**Avis sur le projet de
centrale photovoltaïque au sol de Moulinet
à Reims-la-Brûlée et Vauclerc (51)
porté par la société Q Energy France**

n°MRAe 2024APGE61

Nom du pétitionnaire	Q Energy France
Communes	Reims-la-Brûlée, Vauclerc
Département	Marne (51)
Objet de la demande	Construction d'une centrale photovoltaïque au sol
Date de saisine de l'Autorité environnementale	11/04/24

Figure 5: Impact sur les zones humides

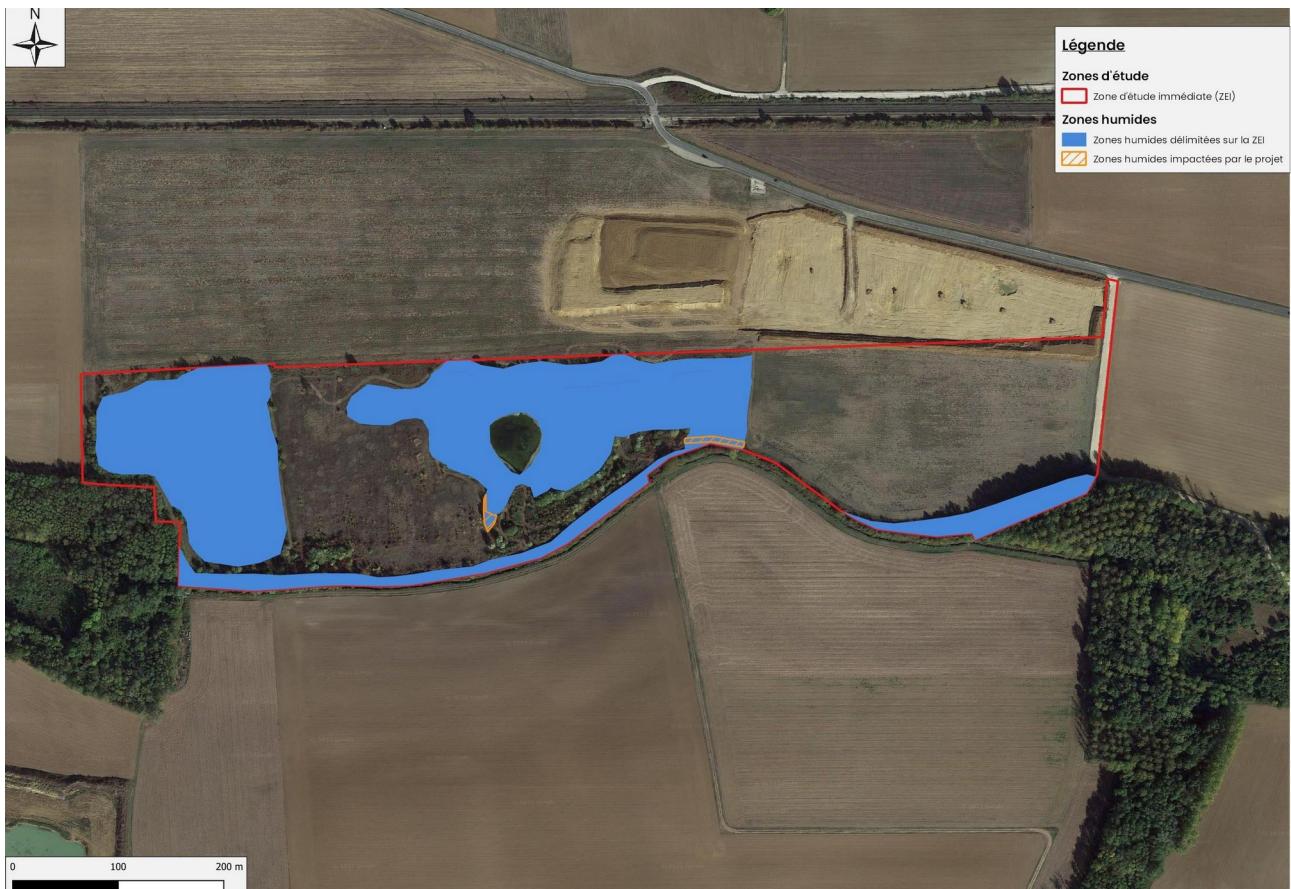
Environ 460 m² de zones humides seront dégradés par la mise en place des panneaux et par la construction de pistes. Le projet prévoit comme mesure d'accompagnement une gestion extensive des friches prairiales humides. Le projet ne prévoit pas de mesure de compensation au motif que la surface de zone humide impactée est inférieure à 0,1 ha et qu'elle ne serait par conséquent pas concernée par la disposition du SDAGE¹¹ Seine-Normandie 2022-2027 qui prescrit de décliner la séquence ERC¹² en vue de préserver la biodiversité liée aux milieux humides.

L'Ae rappelle que la séquence ERC doit être déclinée pour l'ensemble des impacts environnementaux du projet, indépendamment des dispositions du SDAGE. L'Ae considère que les mesures prévues pour éviter, réduire et compenser les impacts du projet sur les zones humides sont insuffisantes.

L'Ae recommande en priorité au pétitionnaire d'éviter l'implantation de panneaux photovoltaïques sur une zone humide ; en cas d'impossibilité justifiée, d'en réduire davantage les impacts et de proposer des mesures de compensation pour ceux qui ne peuvent être ni évités ni réduits, ainsi qu'un suivi écologique des zones humides du site et des zones de compensation sur la durée d'exploitation de la centrale.
